Zusammenstellung der während der frühzeitigen Beteiligung der Öffentlichkeit gemäß § 3 Abs. 1 BauGB und der Beteiligung der Behörden und sonstiger Träger öffentlicher Belange gemäß § 4 Abs. 1 BauGB eingegangenen Stellungnahmen:

Bebauungsplan Nr. 59L „Langförden – Entwicklungsbereich östlich der Oldenburger Straße (B69)“ mit örtlichen Bauvorschriften über die Gestaltung

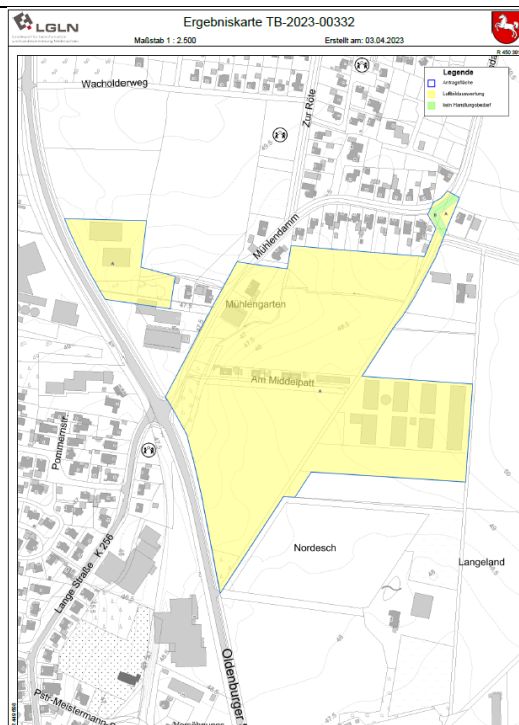
Für die Planfläche liegen dem Kampfmittelbeseitigungsdienst Niedersachsen die folgenden Erkenntnisse vor (siehe beigefügte Kartenunterlage):

Empfehlung: Luftbildauswertung

Fläche A

Luftbilder: Die derzeit vorliegenden Luftbilder wurden nicht vollständig ausgewertet.

Luftbildauswertung: Es wurde keine Luftbildauswertung durchgeführt.

Sondierung: Es wurde keine Sondierung durchgeführt.

Räumung: Die Fläche wurde nicht geräumt.

Belastung: Es besteht der allgemeine Verdacht auf Kampfmittel.

Empfehlung: Kein Handlungsbedarf

Fläche B

Luftbilder: Die derzeit vorliegenden Luftbilder wurden vollständig ausgewertet.

Luftbildauswertung: Nach durchgeführter Luftbildauswertung wird keine Kampfmittelbelastung vermutet.

Sondierung: Es wurde keine Sondierung durchgeführt.

Räumung: Die Fläche wurde nicht geräumt.

Belastung: Ein Kampfmittelverdacht hat sich nicht bestätigt.

(Abb. 4 aus dem schalltechnischen Gutachten von I+ B Akustik GmbH) Diese Vorlage des Plangebiets wurde durchgehend für alle ermittelten Werte von der Fa. I+B als Berechnungsgrundlage genutzt.

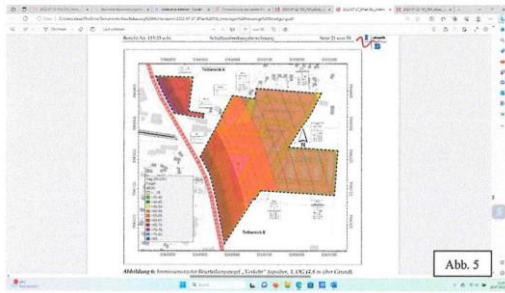
(Abb. 3: Hier fehlt der Zipfel bei Götting/ Pille im Planungsgebiet; aus dem Entwässerungskonzept von Frilling + Rolfs GmbH)

Zum Beispiel auch für die Schallausbreitung (Abb. 5):

Auch für das faunistische Gutachten liegt nur dieser Planungsbereich als Berechnungsgrundlage vor (siehe Abb. 6)

Wir fordern eine Aussetzung der weiteren Planung bis die Gutachten über das korrekte Baugebiet vorliegen.

Wir erheben Einspruch gegen das Baugebiet (L 59)), da es einen formellen Fehler bei der Planung, bzw. Erstellung des Baugebietes gibt (falsche Gutachtengebiete).
